Montgeron, le 10 août 2022

Objet : Avis de la CLE du SAGE de l'Yerres sur le Dossier d'autorisation environnementale temporaire au titre des articles L.181-1 et suivants du code de l'environnement relatif au projet de construction d'un ensemble immobilier au 1-3 avenue de Melun et au 2-4 chemin des pêcheurs sur la commune de Villeneuve Saint- Georges (94)

Figure 1 : Carte des enveloppes d'alerte zones humides en Ile de France de la DRIEAT

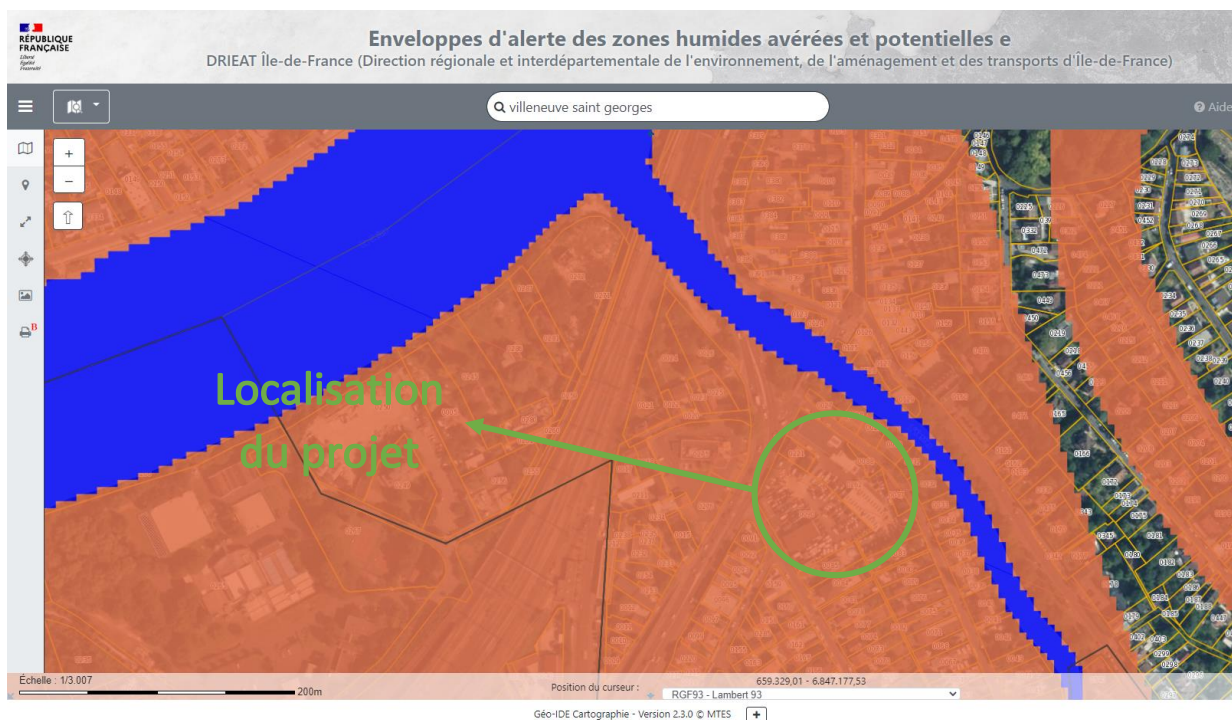
Le secteur du projet se situe entièrement en classe B sur la cartographie des enveloppes d'alerte zones humides de la DRIEAT (*cf. carte 1 en annexe*). La classe B correspond aux zones présentant une probabilité importante de zones humides, mais dont le caractère humide et les limites restent à vérifier et à préciser. Toutefois, il apparaît que l'ensemble des parcelles sur lesquelles est prévu le projet ont déjà été imperméabilisées. **Le projet est donc conforme avec l'article 1 du règlement du SAGE.**

Figure 2 : Carte de la Limite des Plus Hautes Eaux Connues (PHEC) de l'Yverres à Villeneuve-Saint-Georges

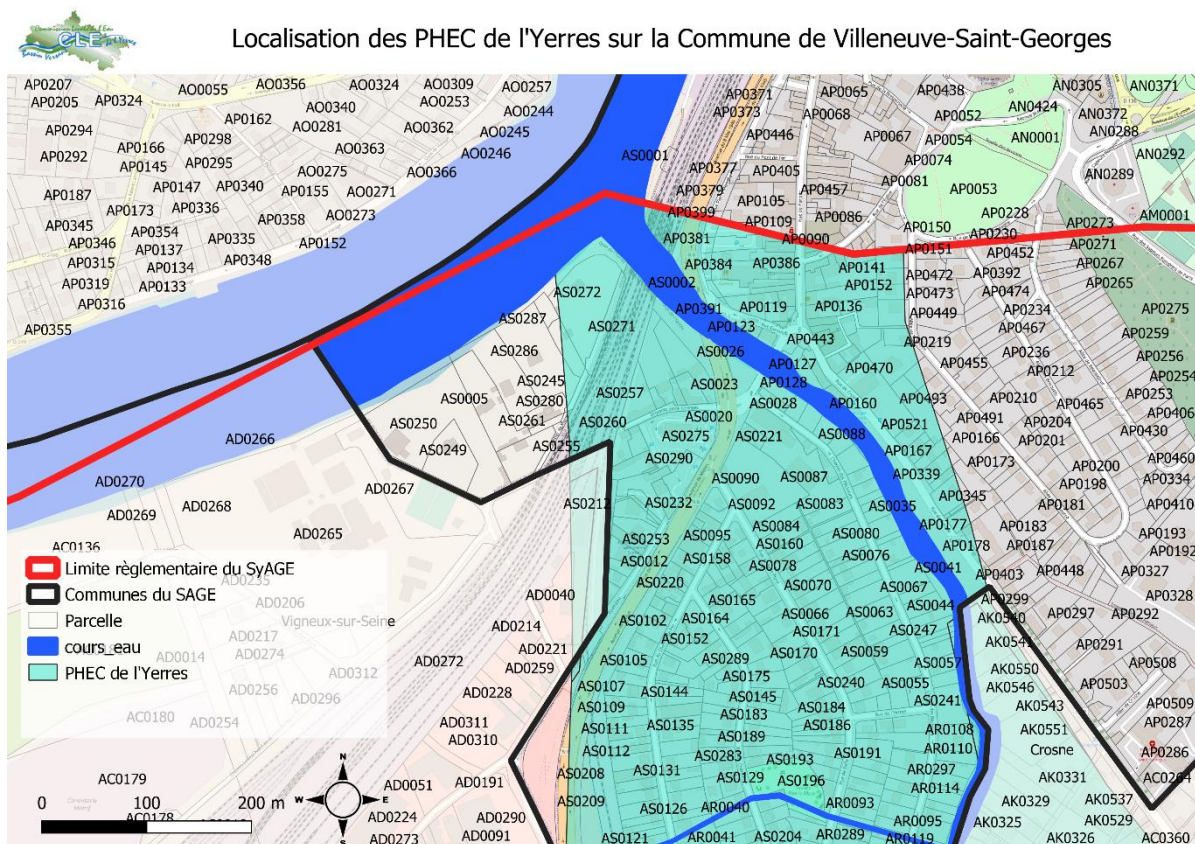
Le projet se situe dans les lits majeurs de la Seine et de l'Yerres (cf. carte 2 en annexe). Conformément à l'article 5 du règlement du SAGE de l'Yerres « Encadrer les aménagements dans le lit majeur de l'Yerres et sur une bande de 5m pour les autres cours d'eau », une bande inconstructible délimitée par les Plus Hautes Hauts Connues (PHEC) de l'Yerres doit être respectée. **L'emprise du projet doit donc être située au-dessus de la côte 35,62 m NGF. Un plan coté précis du nivellement actuel doit être transmis à cet effet.**

Figure 3 : Plan de zonage du Plan de Prévention des Risques Inondations (PPRI) de la Seine sur le secteur du projet

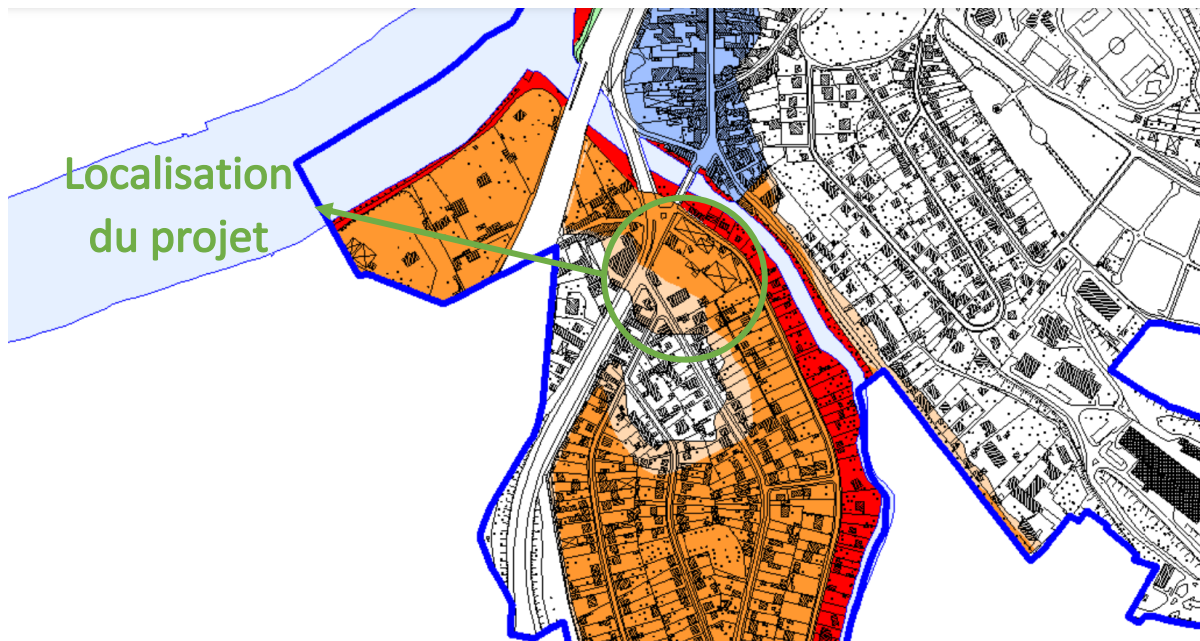
Le secteur du projet se situe en zone orange et en zone jaune claire dans le plan de zonage du Plan de Prévention des Risques Inondations (PPRI) de la Seine (cf. carte 3 en annexe). Le règlement du PPRI indique, pour la zone orange, que sont interdits :

Les deux niveaux de sous-sol se trouvent en dessous de la côte PHEC. La CLE préconise que ces niveaux soient inondables pour les crues significatives de retour supérieur à 2 ans, et que la conception soit adaptée à cet effet, pour une évacuation gravitaire des eaux en fin de crue.

Nous vous demandons de vous adresser aux services de la Préfecture référents au PPRI, pour vérifier la compatibilité de votre projet avec celui-ci.

Figure 4 : Carte de la vulnérabilité intrinsèque de la nappe de Champigny

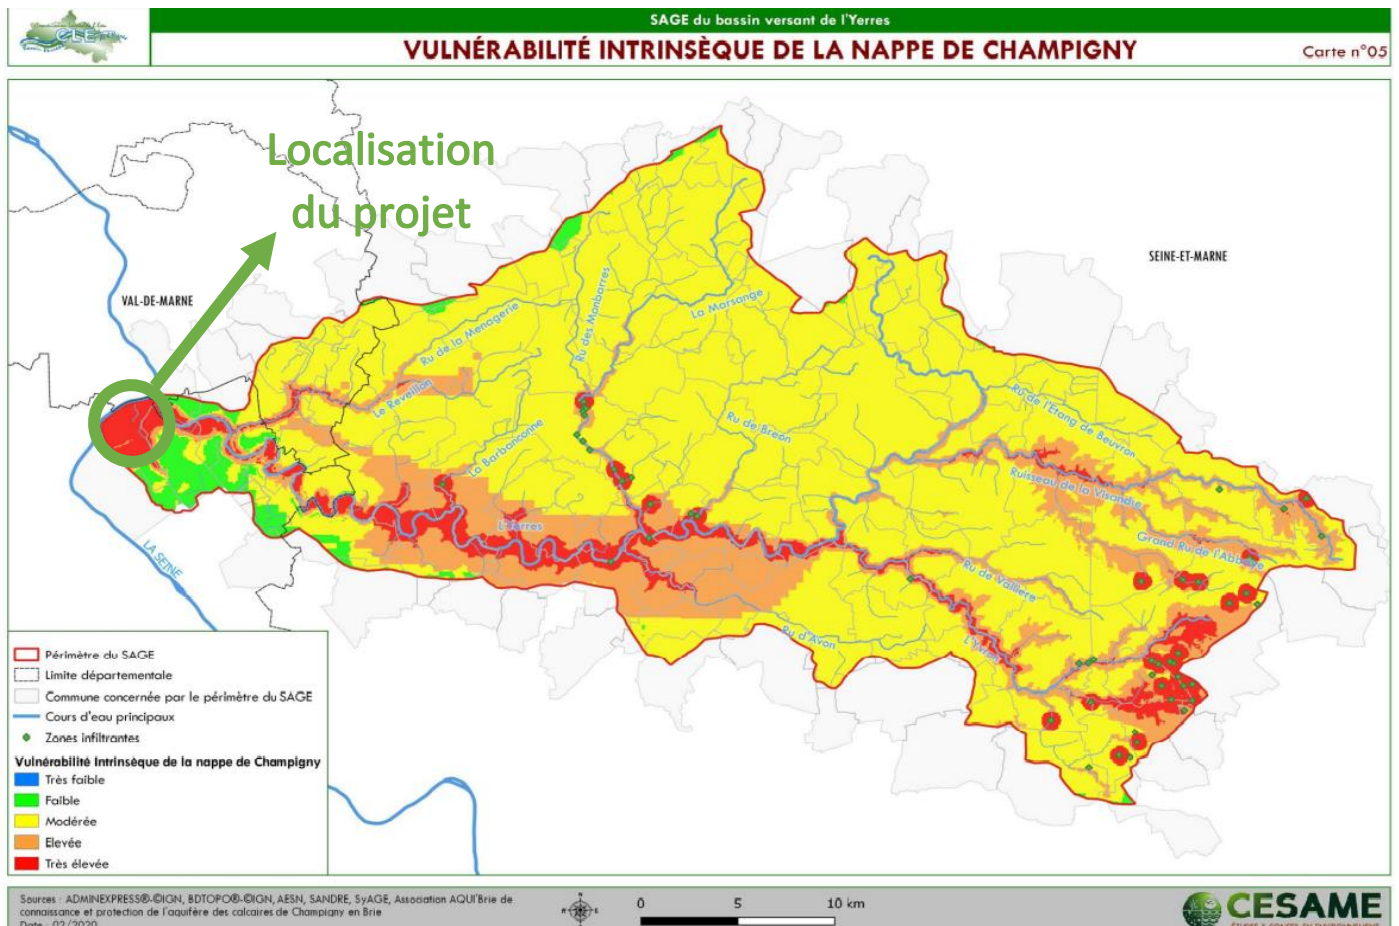
D'après la cartographie de la vulnérabilité intrinsèque de la nappe de Champigny réalisée par l'association AQUI'Brie, la vulnérabilité de la nappe sur le secteur du projet est très élevée (*cf. carte 4 en annexe*). La CLE demande donc qu'un suivi de la qualité des eaux de nappe soit bien réalisé sur

ce secteur. Les modalités et les indicateurs de suivi doivent être transmis en amont de la réalisation du projet.
